GRANSKNINGSHANDLING

SAMRÅDSREDOGÖRELSE

Detaljplan för del av fastigheten Limhamn 150:384 i Limhamn i
Malmö

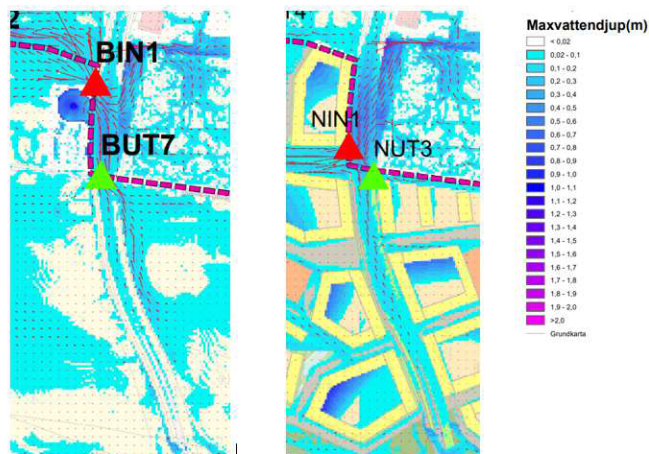
- Avloppsvatten (spill- och dagvatten) från området öster 1 (karta i sidan 45/61 i planbeskrivningen) kommer att behövas pumpas upp av fastighetsägaren såsom planförslaget och höjdsättning har föreslagits. Detta gör att området blir mycket känsligt för översvämningsproblematik och är därför inte lämpligt för bebyggelse ur ett VA perspektiv. **(3)**

Bild som redogör för maxvattendjup vid ett skyfall baserat på ett 100-årsregn i 6 timmar.

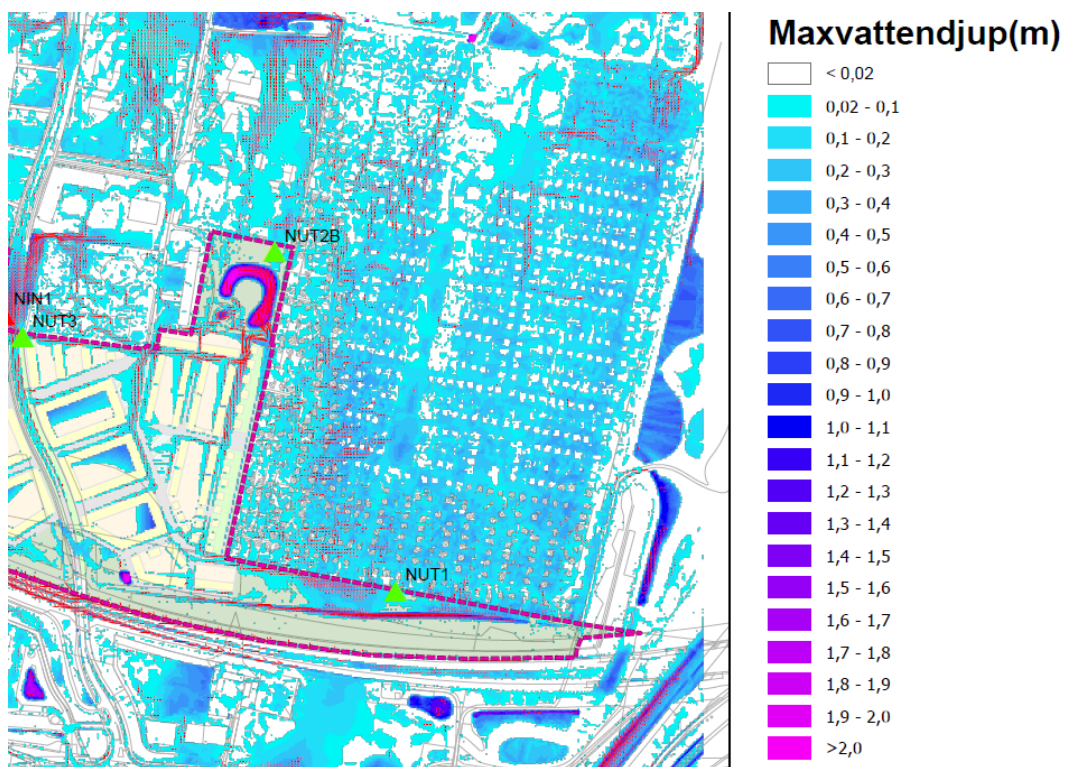
Utan åtgärd är konsekvenserna vid skyfall vid NUT 1 (se bild ovanför) en ökning med cirka 630 m³ vatten från planområdet till koloniområdet, jämfört med dagslägets cirka 243 m³ vatten. För att inte försämrings kan till exempel en vall med nivå +12,1 m anläggas mot koloniområdet. Då reduceras volymen som lämnar området ner till noll, vilket innebär en förbättring mot befintligt scenario. Detta medför i den nya höjdsättningen en tillfällig vattenspegel med utsträckning enligt Figur 23. En något lägre vall kan anläggas om man endast önskar behålla samma mängd som stannar i avrinningsområdet i befintligt scenario.

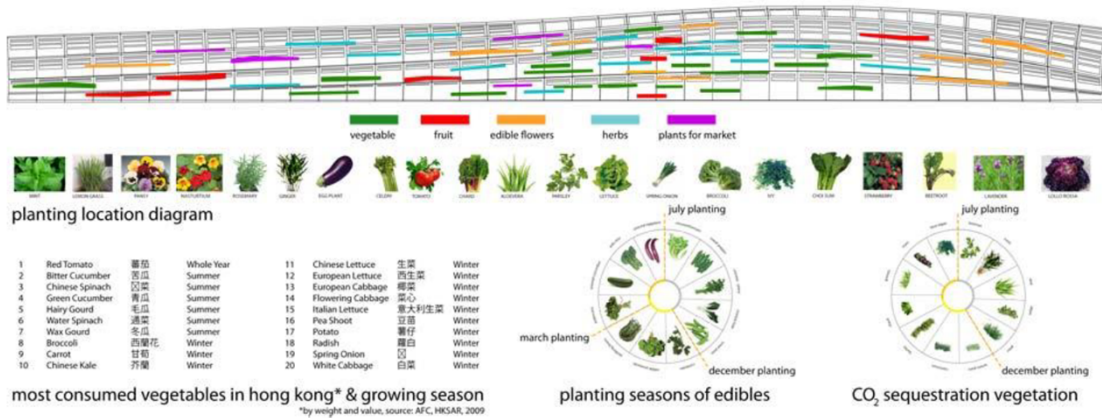
Förslaget 2: Noise Barrier. Växter som kan odlas på strukturen. Själva strukturen ska aktivt bekämpa buller från tågen. Man kan odla olika örter, växter och grönsaker. Strukturen kan

utföras med enkla linjära former (Linear Landscapes, <https://eskyiu.com/linear-landscapes/>) (2)

Bild 2:

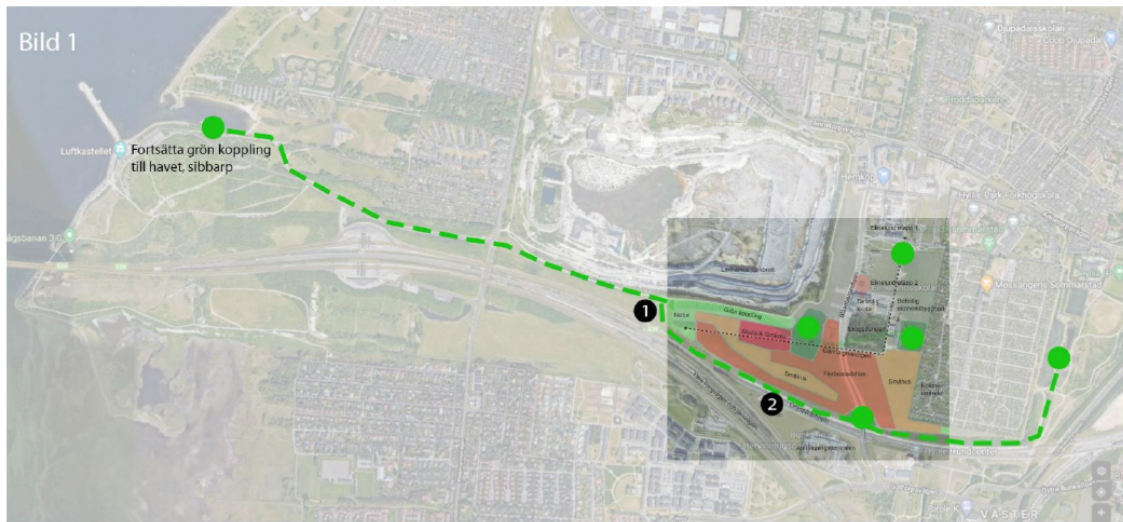
Axis som från skogsdungen leder till Natur (det så kallade Gamla grusvägen) är ett viktigt linjärt sträck. Den borde främja landskapet, fotgängare och cyklister. Sträcket borde leda till ett landmärke (till väster) som ett torg eller en park. Medan i ert planförslag är detta sträcka avbruten av ett flerbostadsblock. Synvinkel har avbrutits. Linjernas kontinuitet är oerhört viktigt därför att dessa utformar våra synpunkter och därmed permeabiliteten för stadsområdet. (3)

Bild 2

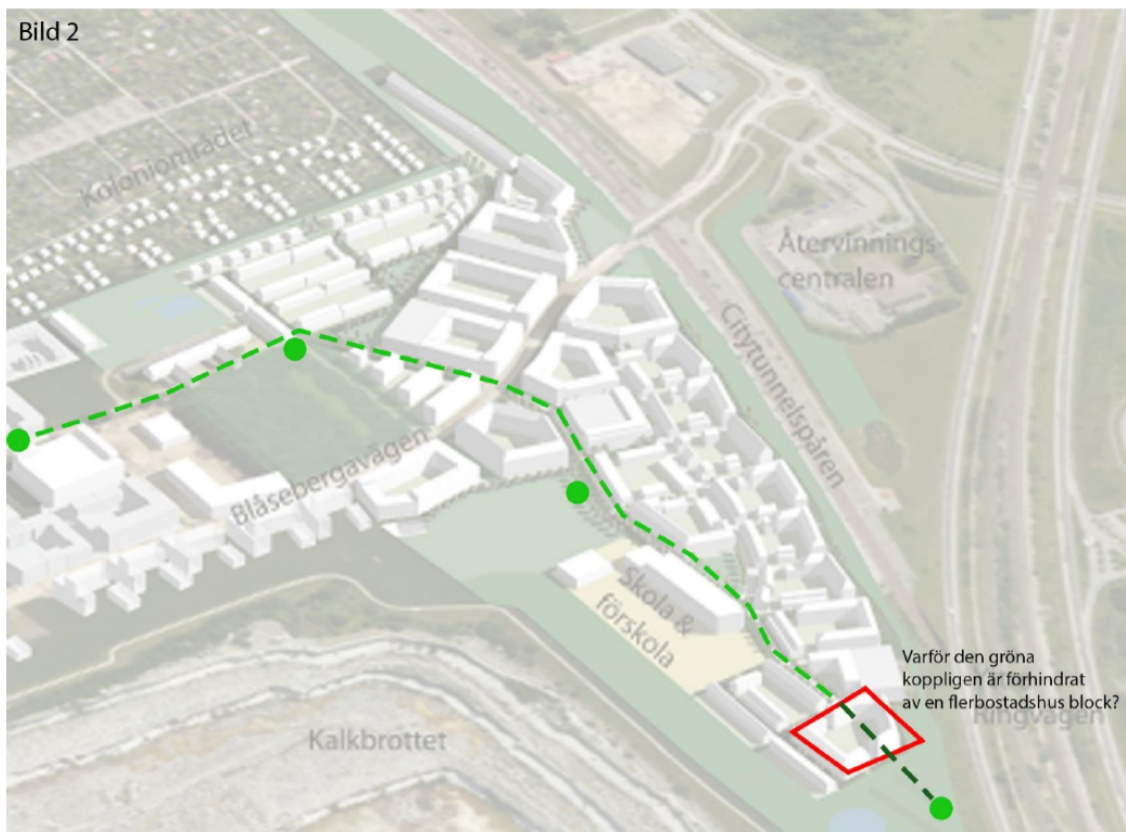
1 förslag: grön koppling bakom flerbostadshusen.

2 förslag: Noise Barrier. Växter som kan odlas på strukturen.
